# ESTUDO DE IMPACTE AMBIENTAL

## LICENCIAMENTO DA PEDREIRA TAPADA DO RINCHÃO

### PEDIDO DE ELEMENTOS ADICIONAIS

EUROXADREZ, LDA

Figura 25 - Limite do projeto e área de influência de 8 km, na Carta de Depósitos Minerais de Portugal. Fonte: Geoportal Energia e Geologia.

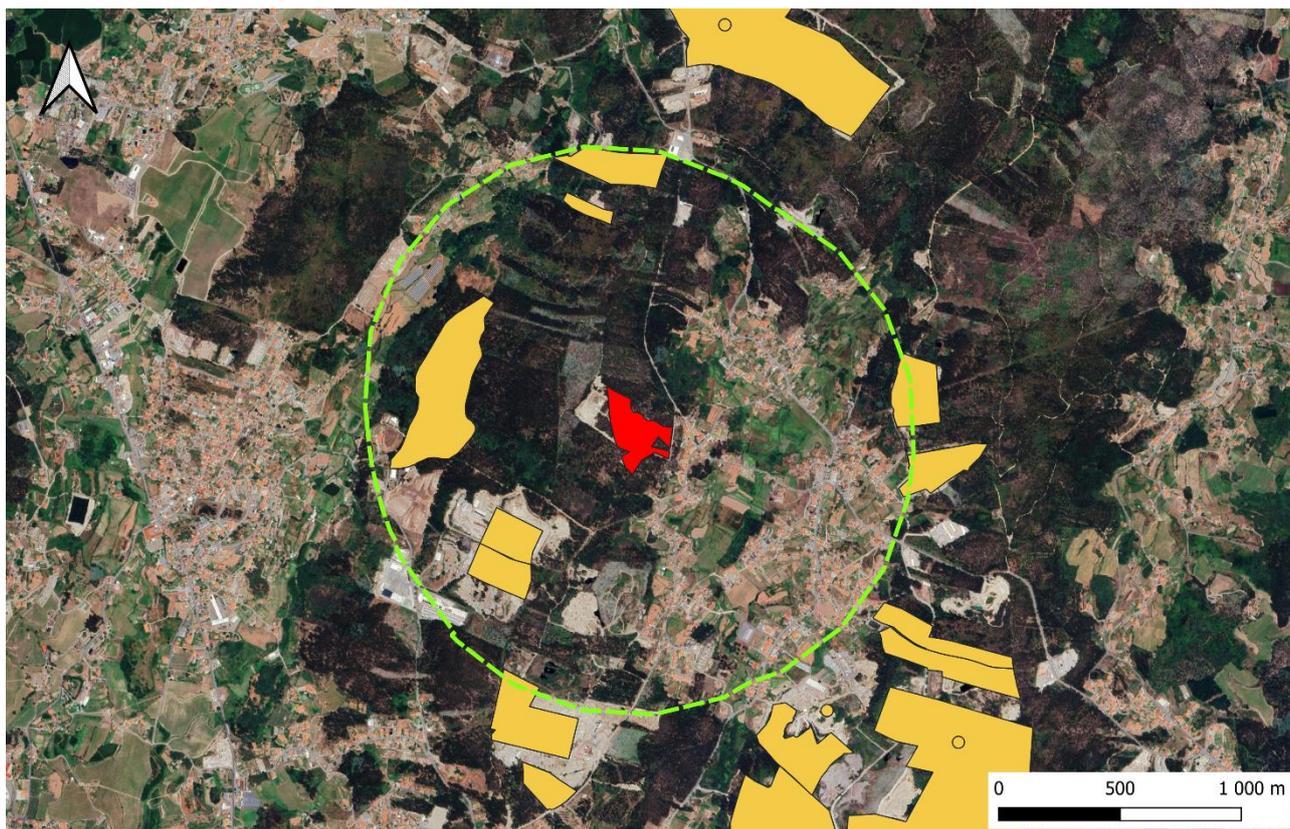
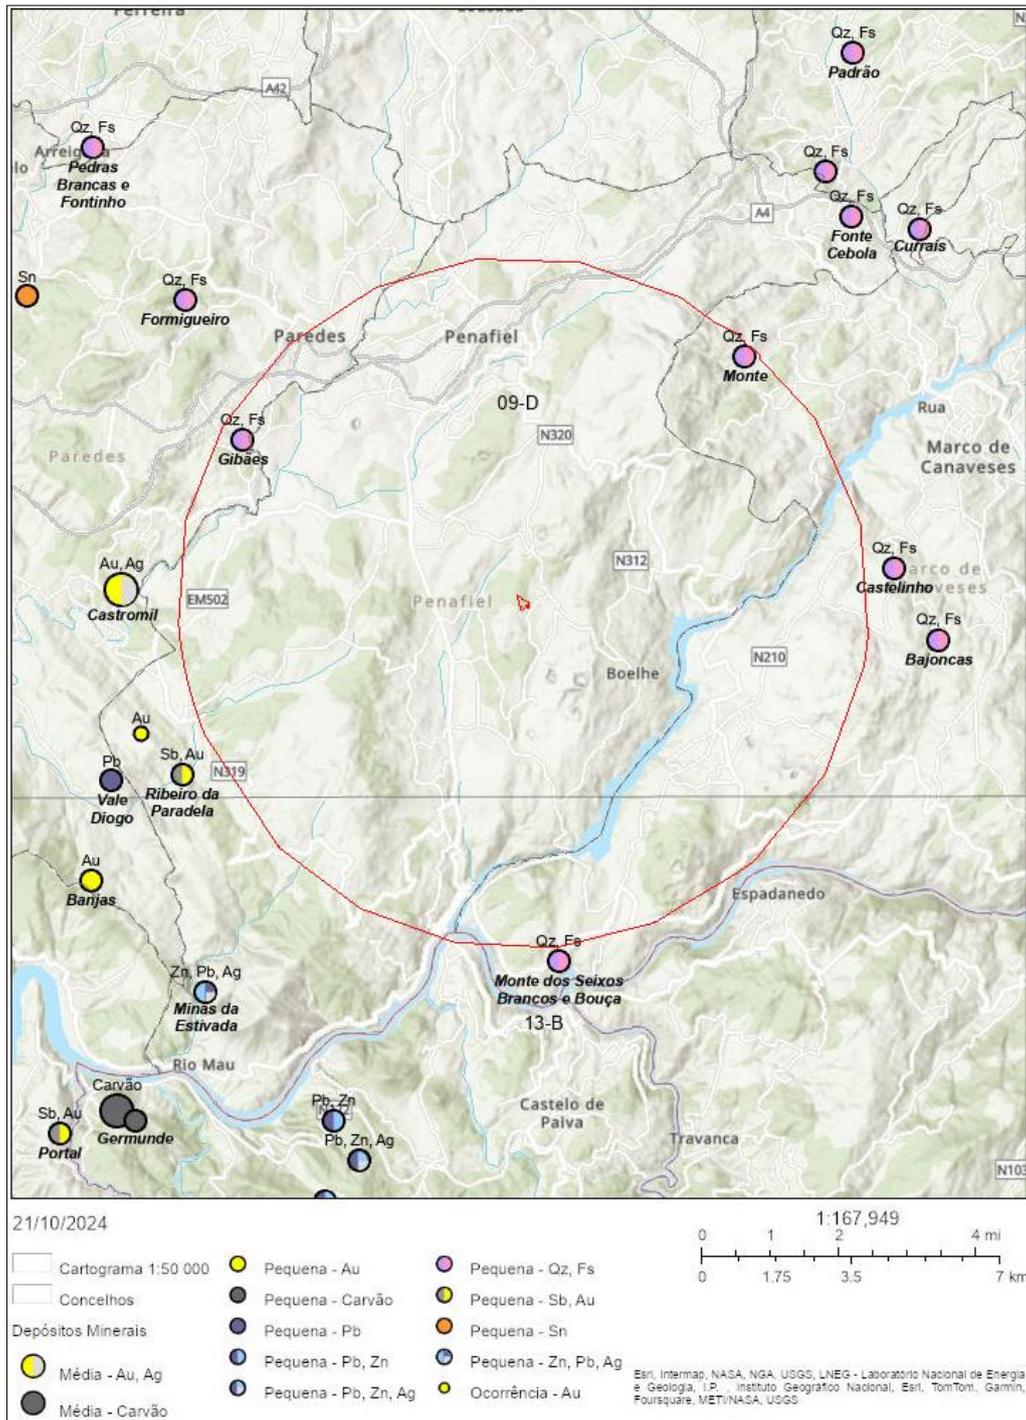
41. Complementar o subcapítulo 4.3.8 [Identificação e Caracterização dos Recursos Minerais na área do projeto e envolvente], com informação efetiva sobre a identificação e caracterização dos recursos minerais (massas minerais e depósitos minerais) existentes na área e envolvente do projeto, baseada em fontes oficiais;

De forma a clarificar a informação apresentada, foi revista a informação e adicionada cartografia temática:

Na Figura 24 encontram-se representadas as 8 pedreiras num raio de 1km à volta do projeto, segundo o site da DGEG. Em todas elas a massa mineral explorada é o granito, maioritariamente para fins ornamentais (Tabela 5).

De acordo com as informações (dados abertos) contidas no Geoportal Energia e Geologia no LNEG, é possível verificar que existem 2 ocorrências de *Depósitos minerais* na área de influência de 8 km em torno do limite do projeto. As ocorrências mais próximas dizem respeito a depósitos de pequena dimensão, com uma associação mineralógica de “Quartzo, feldspato” (Qz, Fs), e localizam-se no concelho de Marco de Canaveses, a cerca de 7,8 km (Monte), e no concelho de Paredes, a cerca de 7,6 km (Gibães).

Figura 26 - Extrato da Carta Militar nº124, com a localização da pedreira. Fonte: Plano Pedreira

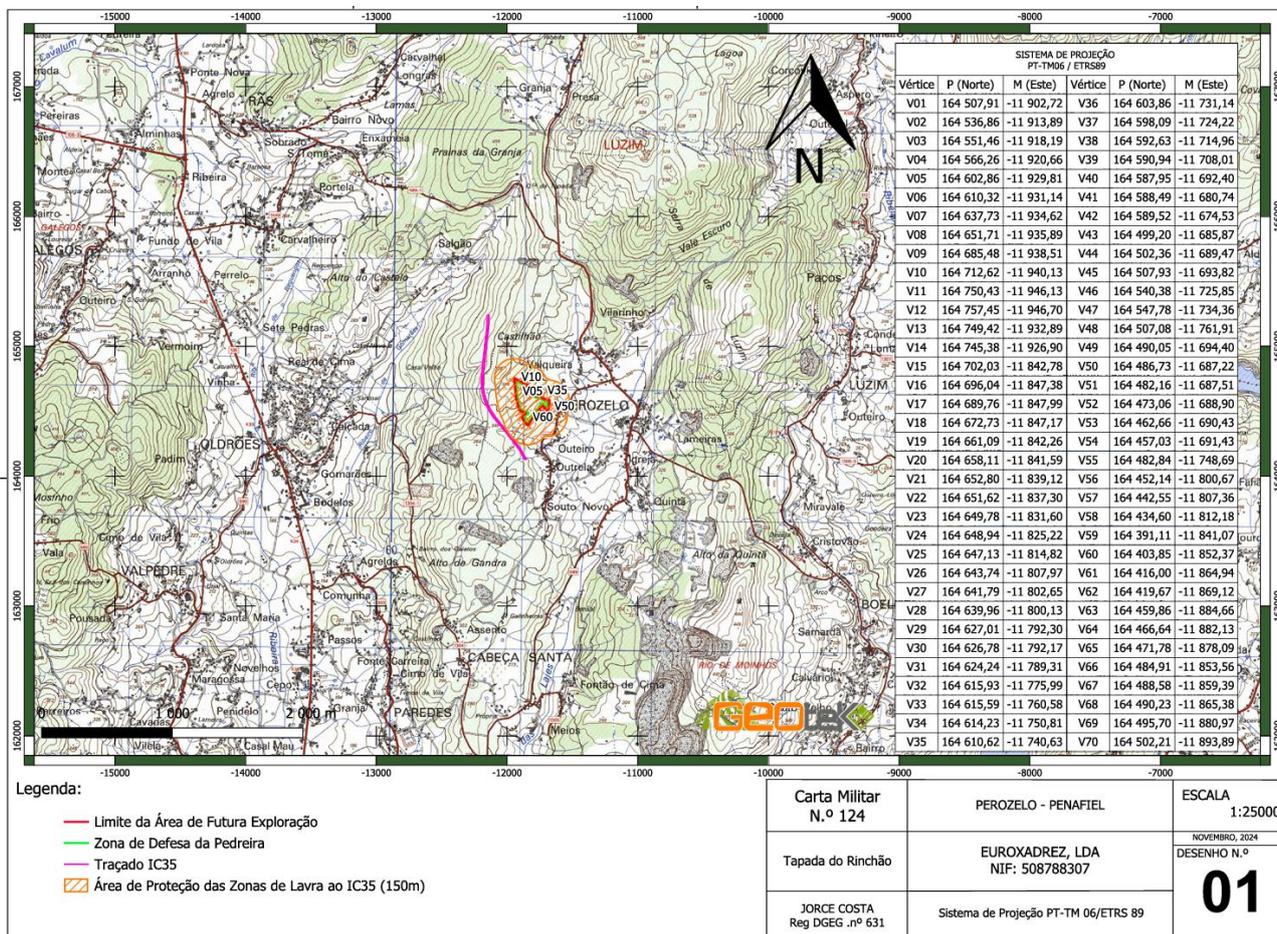
56. As Figuras 2 [Extrato da Carta Militar nº58, com a localização da pedreira] e 3 [Vias de comunicação e acessos à pedreira (sem escala)] da página 8 encontram-se desfocadas e pouco legíveis, devendo ser melhoradas;

A figura 2 foi substituída e a respetiva legenda corrigida:

Figura 28 - Cronograma de Execução dos Trabalhos do Plano de Pedreira

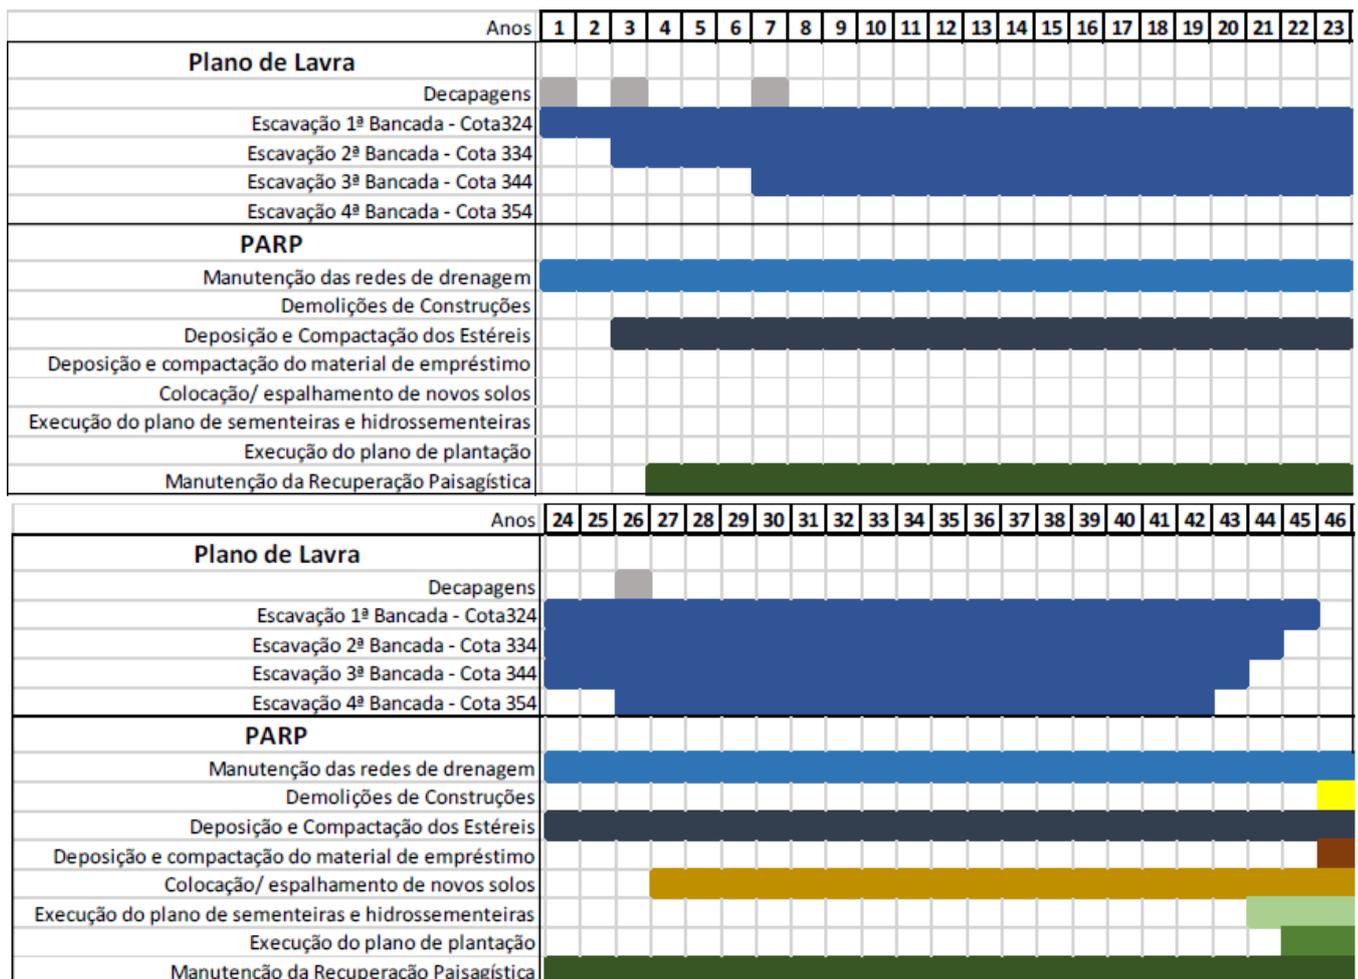
62. Deve ser apresentada a programação temporal prevista;

Foi acrescentado no ponto 6 Plano de Pedreira o cronograma previsível para a execução do plano de lavra e do plano ambiental de recuperação paisagística:

Figura 29 - Extrato da Carta de Condicionantes - RECAPE IC35

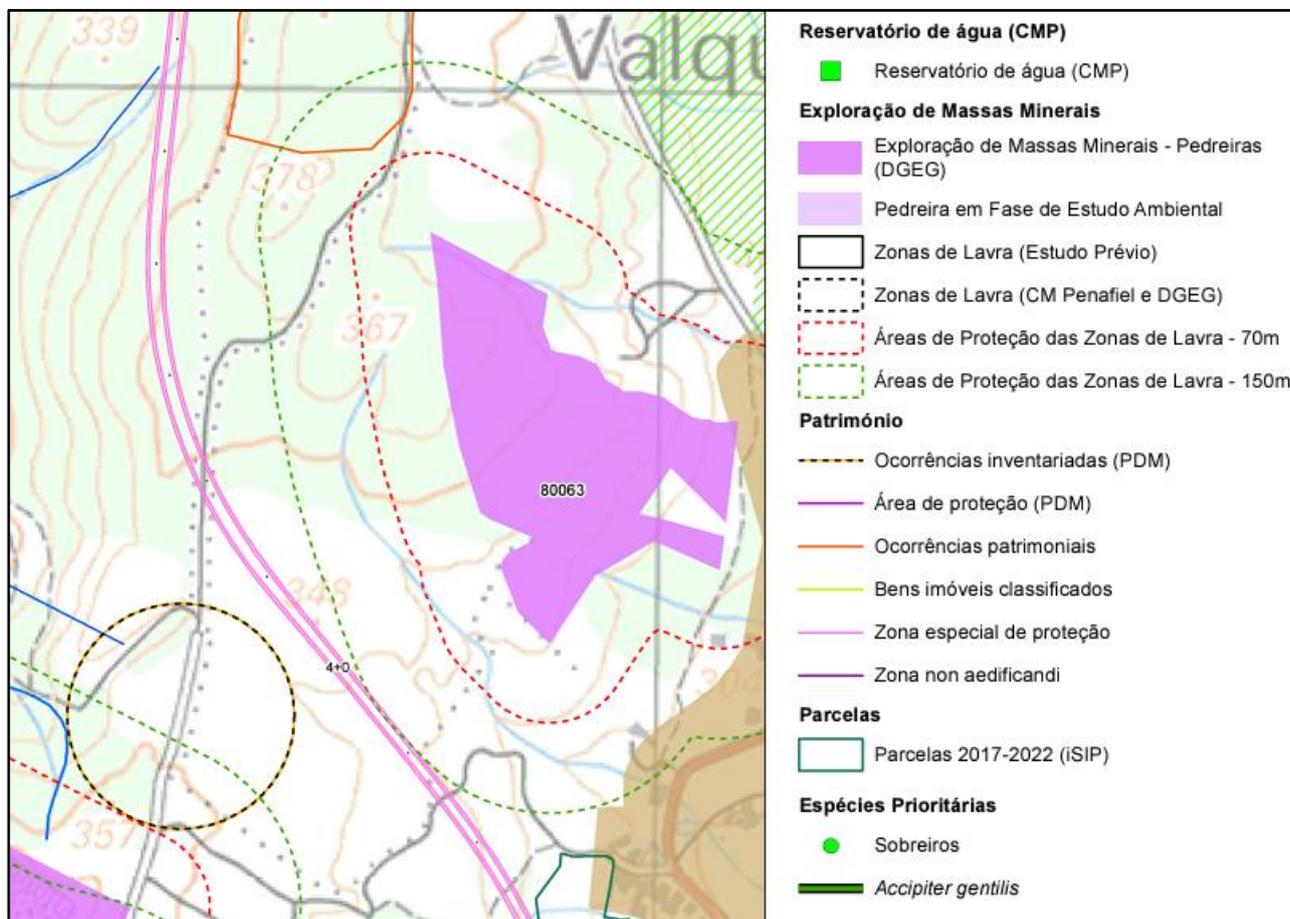
Clarificação quanto à aparente divergência de cartografia apontada pela IP, no que se refere ao facto de que, perante a informação apresentada por V/ Exa., "não estão coincidentes os limites estipulados para o corredor de reserva definido para o IC35-Rans/Entre-os-Rios, publicado em Diário da República, na declaração nº79/2023, e igualmente definidos no PDM de Penafiel".

O projeto, bem como o estudo foram alvo de retificação, visto que foi utilizado uma base cartográfica mais antiga, tendo existido a atualização do traçado do IC35 à data da apresentação do projeto. Assim, e de acordo o RECAPE do projeto do IC35, verifica-se que o traçado já prevê a existência da pedreira Tapada do Rinchão, assegurando uma distância de 150m de proteção das zonas de lavra. A planta de condicionantes do projeto pode ser vista, na totalidade, no anexo IV deste documento.
